設計及び工事計画変更認可申請書の一部補正について

川内原子力発電所第 1 号機

設計及び工事計画変更認可申請書の一部補正

川内原子力発電所第 1 号機 設計及び工事計画変更認可申請書の一部補正 補正前後比較表

補 正 前	補 正 後	備 考
 第 4-1 図 保守管理に係る業務プロセスと品質マネジメントシステムの文書との関連	 第 4-1 図 保守管理に係る業務プロセスと品質マネジメントシステムの文書との関連	記載の適正化

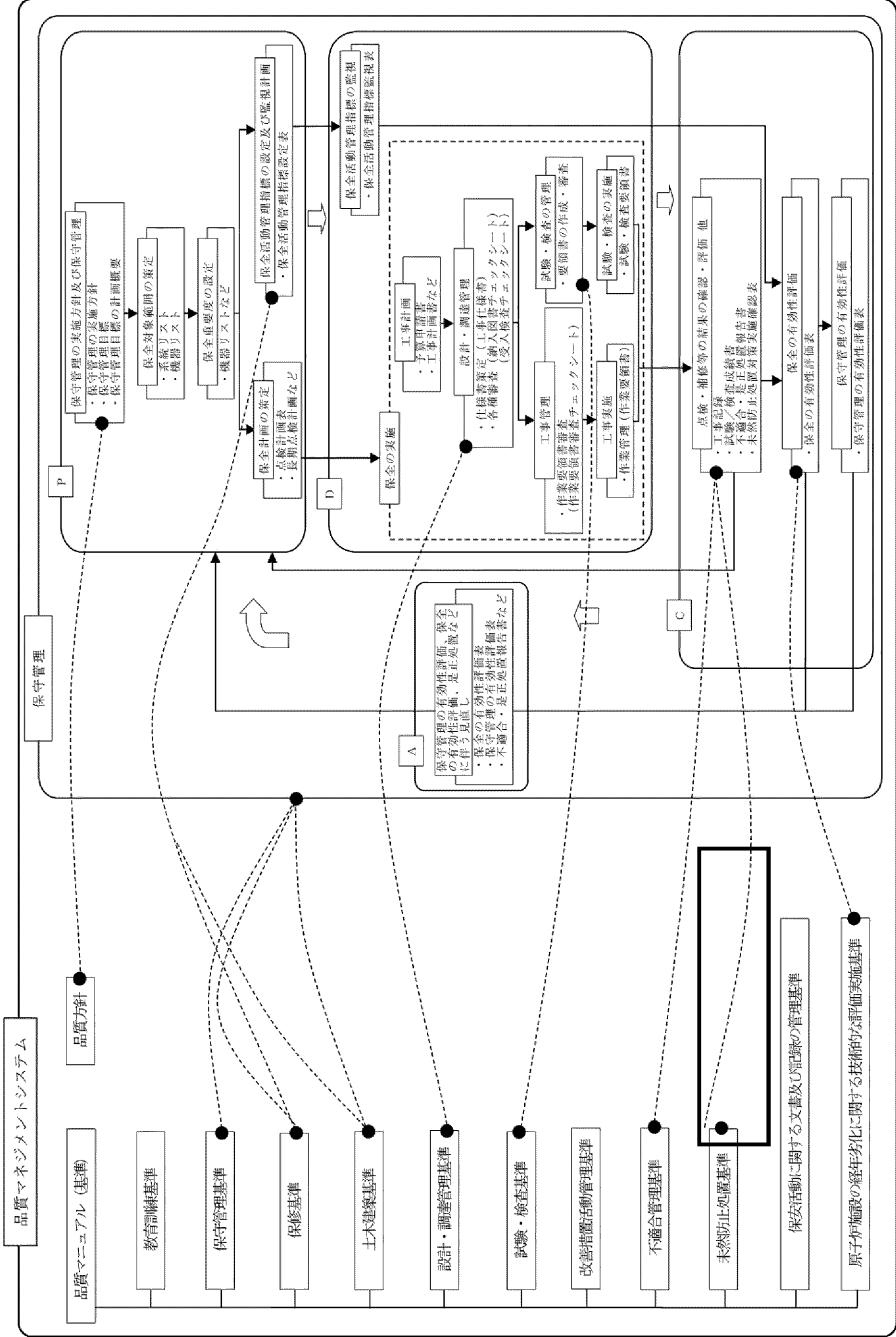
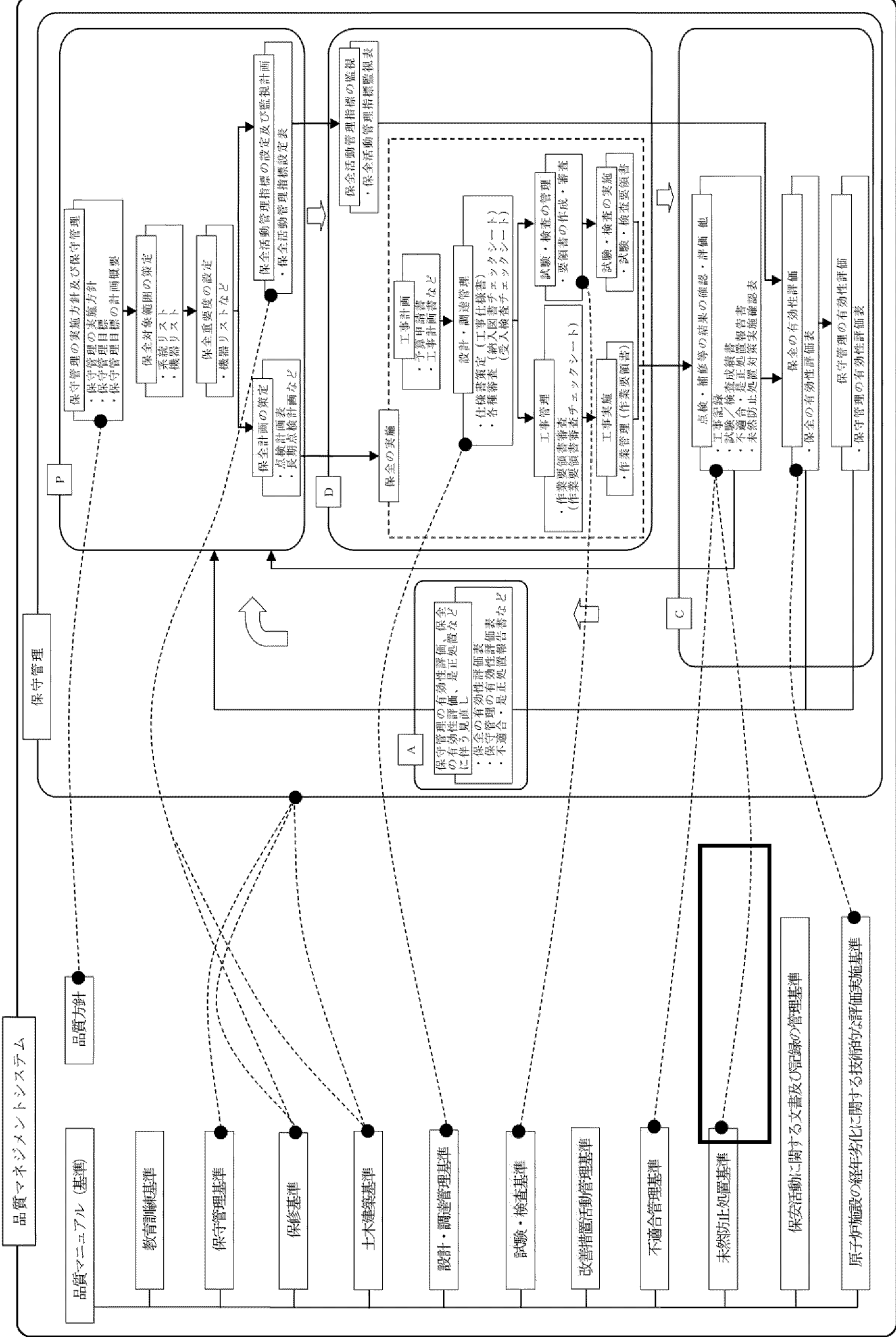
補 正 前	補 正 後	備 考
4. 適合性確認対象設備の保守管理 設工認に基づく工事は、「保修基準」及び「土木建築基準」の「保全計画の策定」の中の「設計及び工事の計画」として、保安規定に基づく保守管理に係る業務プロセスに基づき実施している。 保守管理に係る業務プロセスと品質マネジメントシステムの文書との関連を第 4－1 図に示す。 設工認申請（届出）時点で設置されている適合性確認対象設備がある場合は、巡視点検、日常の保守点検及び保全計画に基づく点検等を実施し、異常のないことを確認している。 適合性確認対象設備については、技術基準規則への適合性を、使用前事業者検査を実施することにより確認し、適合性確認対象設備の使用開始後においては、保守管理に係る業務プロセスに基づき保全重要度に応じた点検計画を策定し保全を実施することにより、適合性を維持する。 － 3 (1) ・ 1 ・ 43 －	3.8 不適合管理 設計を主管する組織の長、工事を主管する組織の長及び検査を主管する組織の長は、設工認に係る設計、工事及び検査において発生した不適合については、「不適合管理基準」及び「改善措置活動管理基準」に基づき管理を行う。 4. 適合性確認対象設備の保守管理 設工認に基づく工事は、「保修基準」及び「土木建築基準」の「保全計画の策定」の中の「設計及び工事の計画」として、保安規定に基づく保守管理に係る業務プロセスに基づき実施している。 保守管理に係る業務プロセスと品質マネジメントシステムの文書との関連を第 4－1 図に示す。 設工認申請（届出）時点で設置されている適合性確認対象設備がある場合は、巡視点検、日常の保守点検及び保全計画に基づく点検等を実施し、異常のないことを確認している。 適合性確認対象設備については、技術基準規則への適合性を、使用前事業者検査を実施することにより確認し、適合性確認対象設備の使用開始後においては、保守管理に係る業務プロセスに基づき保全重要度に応じた点検計画を策定し保全を実施することにより、適合性を維持する。 － 3 (1) ・ 1 ・ 43 －	記載の適正化

第 4-1 図 保守管理に係る業務プロセスと品質マネジメントシステムの文書との関連

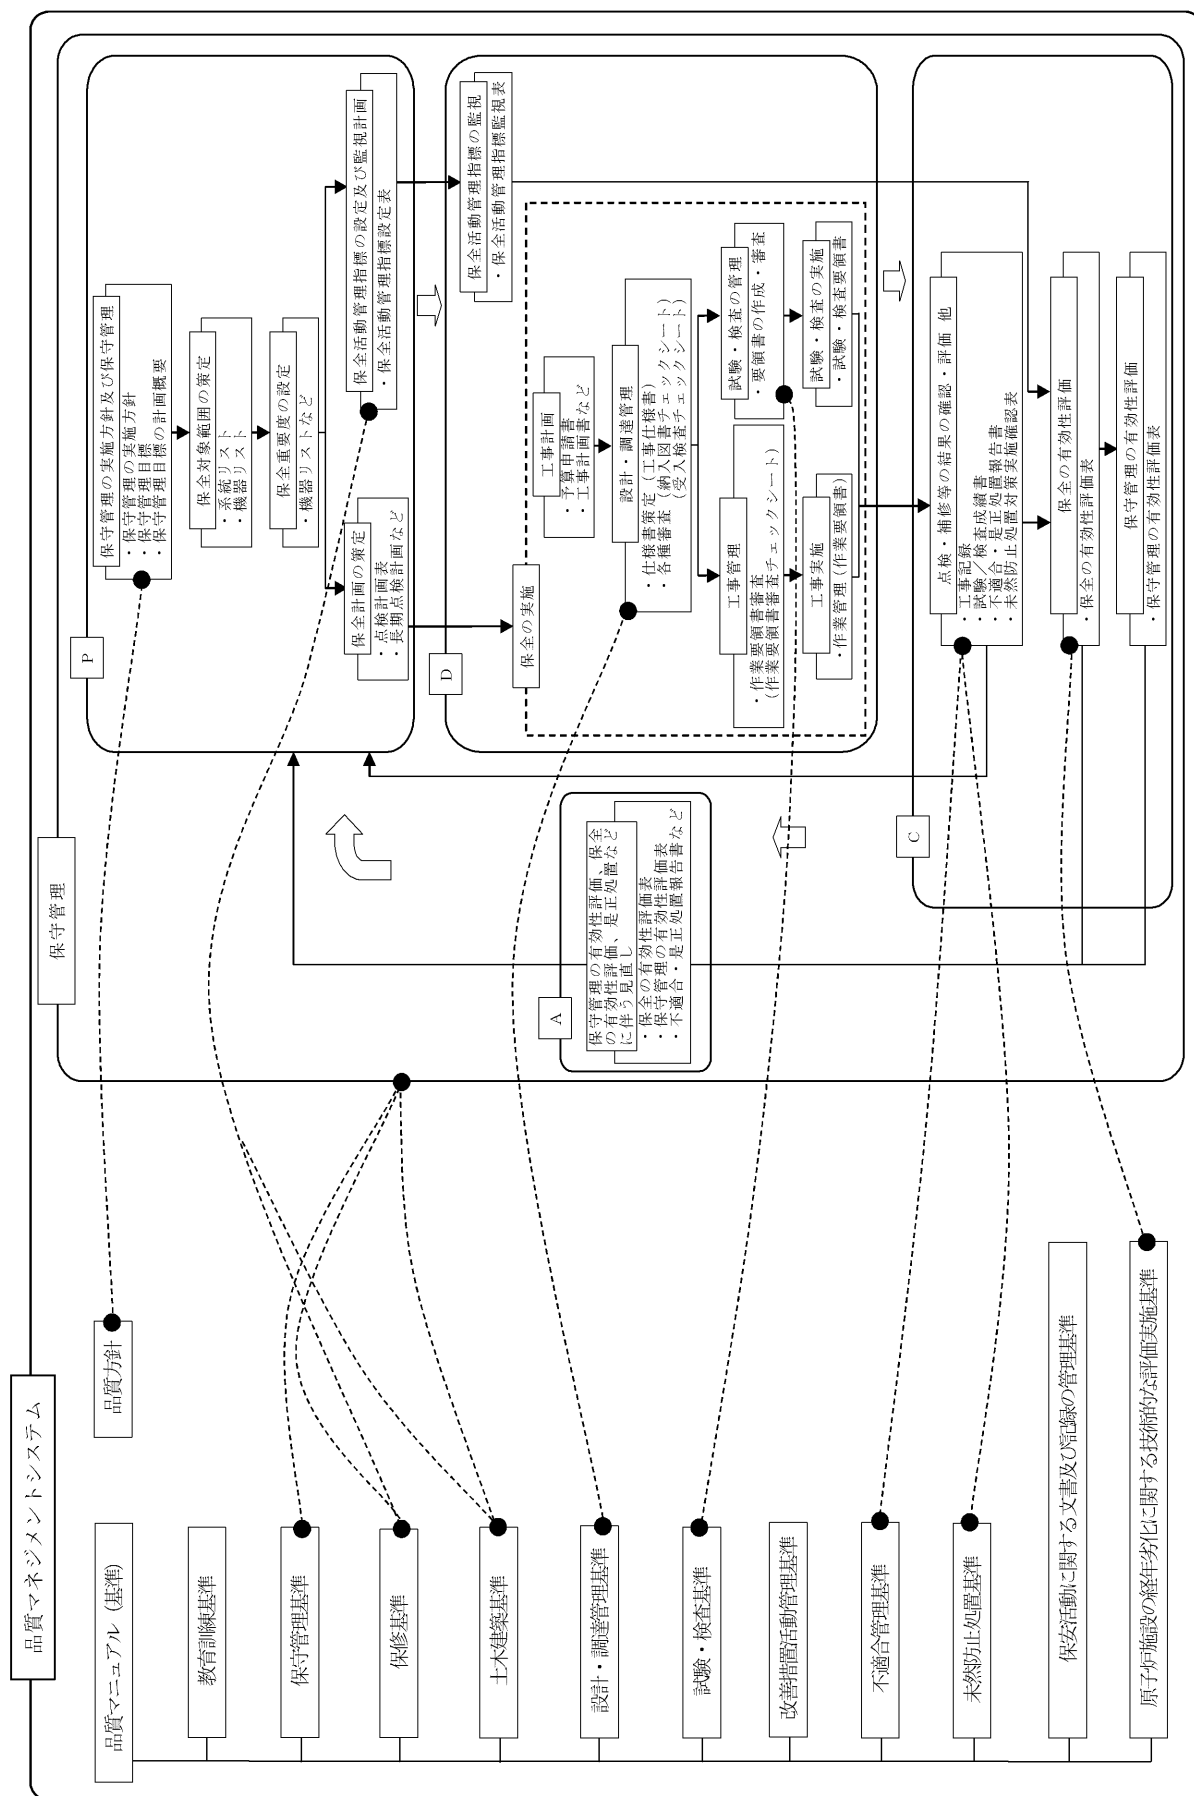
保守管理に係る業務プロセスと品質マネジメントシステムの文書との関連を第 4-1 図に示す。
